伊方 3 号機の新規制基準への適合性審査に関する
原子力安全専門部会報告書(案)

平成 27 年〇月

伊方原子力発電所環境安全管理委員会
原 子 力 安 全 専 門 部 会

図7：耐専スペクトルによるモデル評価（平成27年2月4日原子力安全専門部会資料1－1－1）

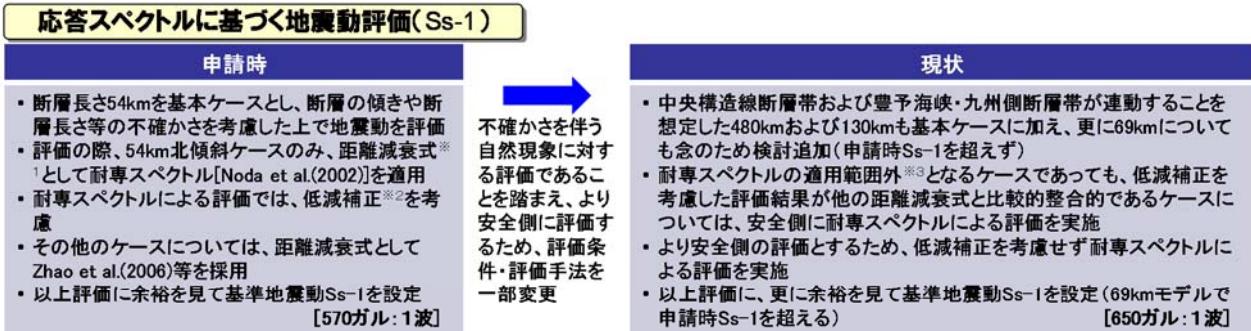
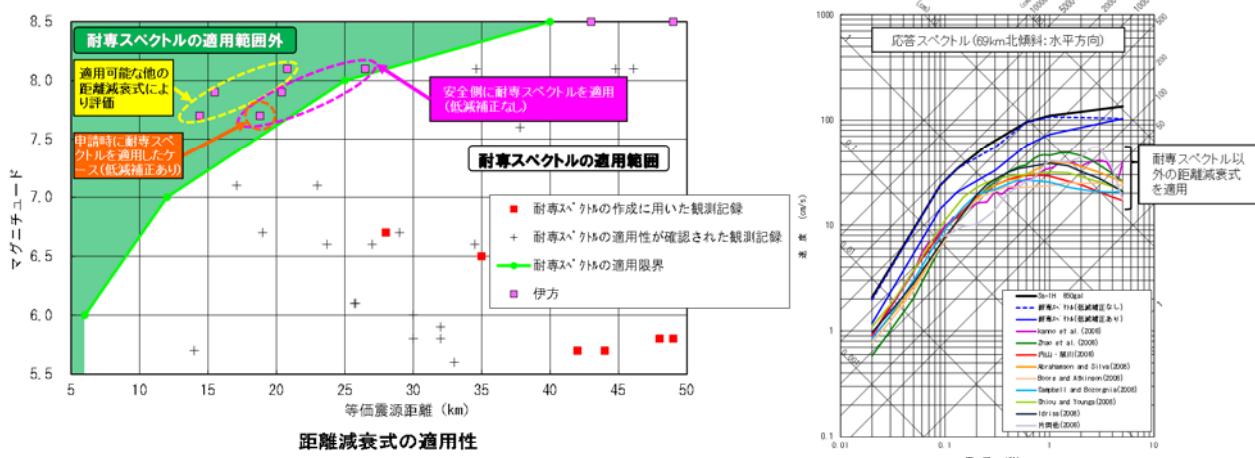
応答スペクトルに基づく地震動評価による基準地震動 Ss-1 が、当初申請の 570 ガルから 650 ガルに変更されたことからそのプロセスについて確認した。(図 7)

四国電力では、内陸地殻内地震の検討用地震として選定した敷地前面海域の断層群の地震動評価において、不確かさを伴う自然現象に対する評価であることを踏まえ、より安全側に評価するための追加評価を行ったとしている。

図8：断層長さ 69km モデル図 (平成27年2月4日原子力安全専門部会資料1－1－1)

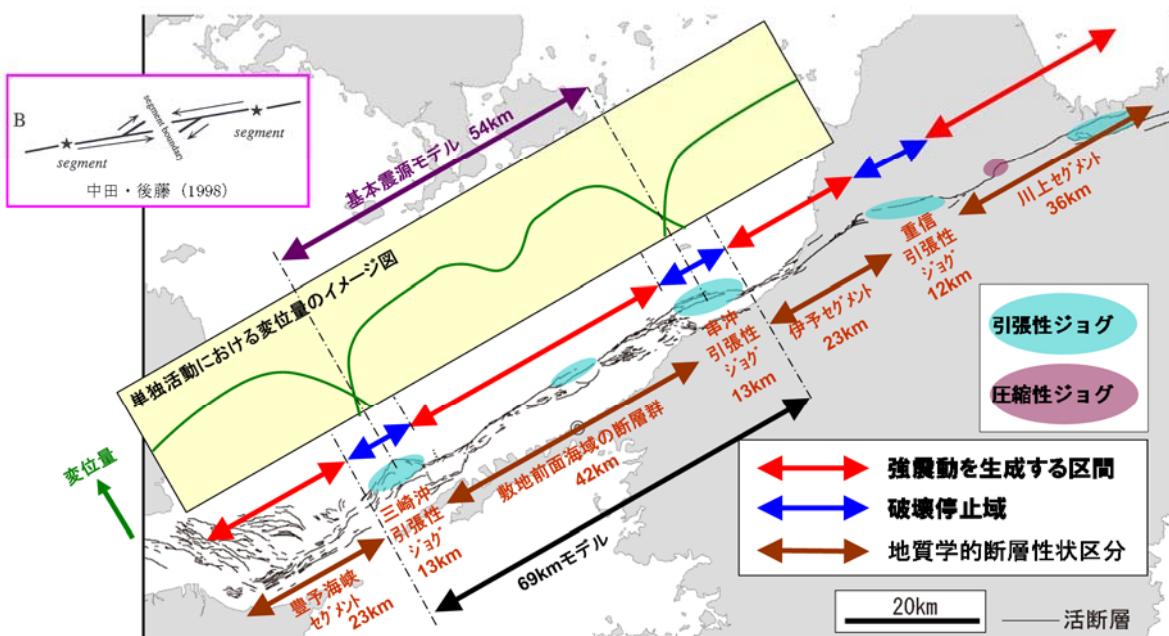
しかしながら、東日本大震災で既往の知見では推測が難しい事象が起こったことを考えれば、図8に示した断層の両端にあるジョグにおいて、破壊が停止する科学的な知見とは別に、どこで破壊が止まるか分からない可能性もあることから、69 km モデルが最大の地震動を与えるかどうかの観点での検討も行った。

図 11：不均質モデルと20MPa一様モデルとの比較

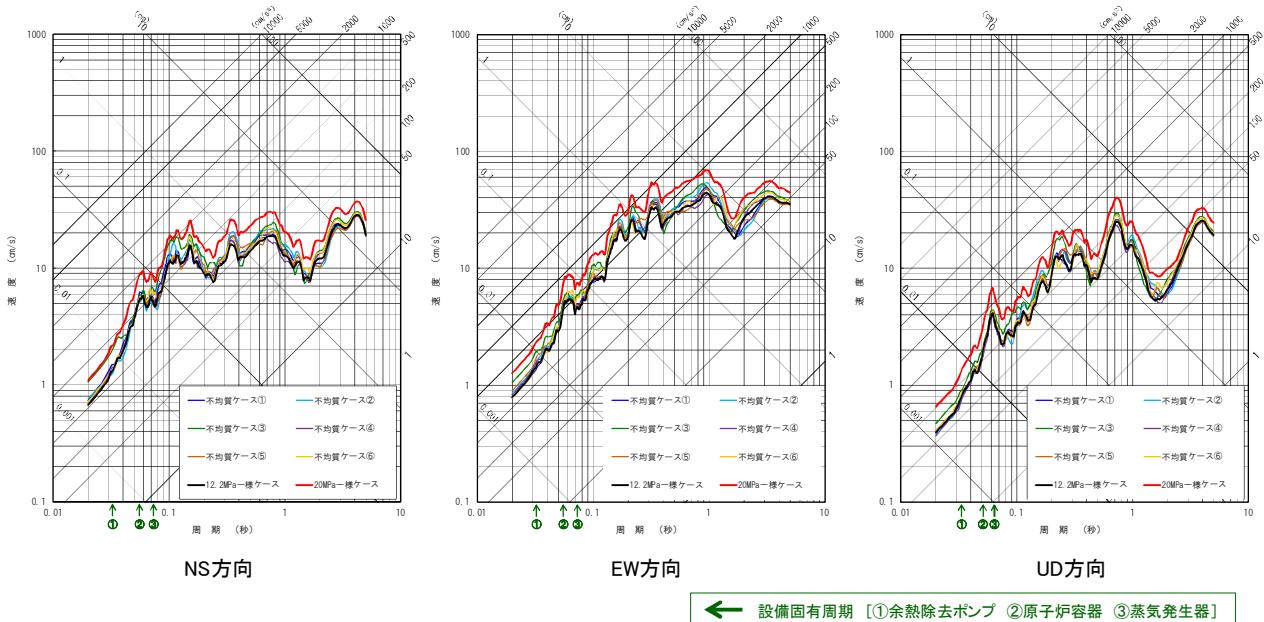
一方で、1999 年の台湾地震では、アスペリティの平均すべり量の 3 倍程度の最大変位量 (20 数 m) が確認されたとの知見も得られていることから、敷地前面海域の断層群について、アスペリティ内に不均質性を考慮した追加評価を求めた。

- 各ケースの応答スペクトルを比較したところ、アスペリティ内に不均質(応力降下量25MPa)を設定したケースについては、全メッシュに一様に12.2MPaを設定したケースの応答スペクトルと同程度か一部の周期帯でやや大きい程度であり、いずれのケースも全メッシュに一様に20.0MPaを設定したケースに包絡されている。
- 以上を踏まると、伊方発電所の地震動評価においては、アスペリティ全体に対して応力降下量1.5倍の不確かさを考慮しており、アスペリティ内の不均質も包絡した安全側の評価になっていると考える。

図 13：南海トラフの巨大地震の断層モデル解析結果と基準地震動 Ss-1

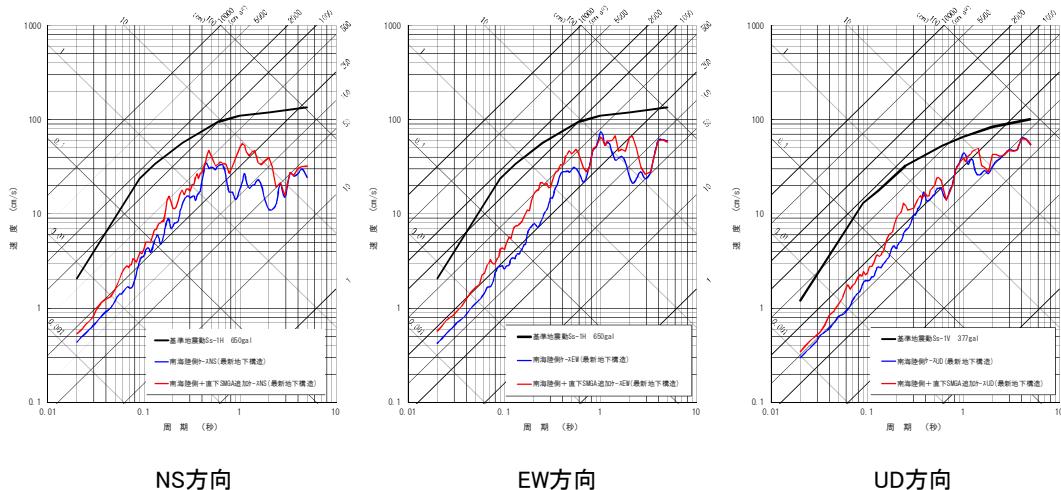
また、原子力安全専門部会では、内閣府の見直しにより想定震源域が伊方発電所近傍まで広がったことを踏まえ、強震動生成域を発電所の直下に配置することを求め、四国電力では、安全側になるよう前述した陸側ケースに伊方発電所直下に強震動生成域を加えた評価を行い、Ss-1 を上回らないことを確認した。（最大 181 ガル）（図 13）

図 25 斜面における引張応力が発生している主要な部分の応力状態例

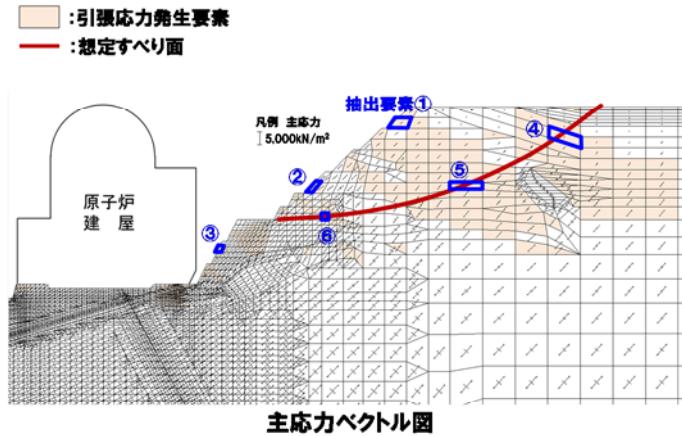
基礎地盤や周辺斜面の解析において、現状の審査基準では、「すべり(せん断)」で評価しているが、地震動が大きくなると「引張」が卓越した部分の確認も必要との考えから、引張が発生している主要な部分の応力状態を時刻歴により確認し、引張応力は、ごく短時間で発生していること、また、引張の発生が想定される斜面表層には、対策工がなされており、地盤の安定性に問題ないことを確認した。(図25)

○引張応力は、ごく短時間で発生しているため、地盤の安定性に問題はない。
